川内原子力発電所の運転期間延長の検証に関する分科会

第2回 令和4年3月29日に第2回の分科会が開催されました。

第3回 4月25日に第3回の分科会が開催されました。九州電力から高経年化技術評価について説明を受けて、委員からさまざまな意見や助言がありました。

自動探傷装置 (イメージ)

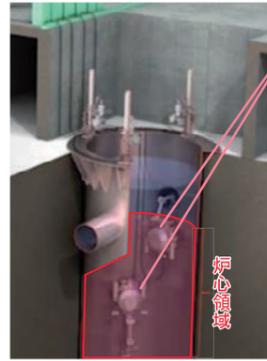
Q 原子炉容器の内表面の傷は、どの程度のものまで確認できるのか。

A 炉心領域については、超音波を用いた検査により5ミリメートル程度の欠陥を検出できる。

コンクリートの強度低下及び遮へい能力低下

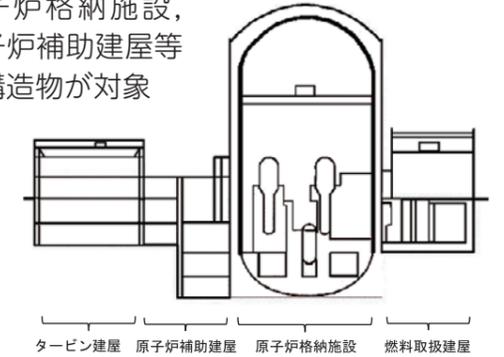
Q 運転開始後60年時点におけるガンマ線照射量が原子炉容器を取り囲む遮へい壁の全方向に対して同じでないのはなぜか。

A ガンマ線照射量が全方向に対して同じでないのは、燃料からの距離の違いによるものである。
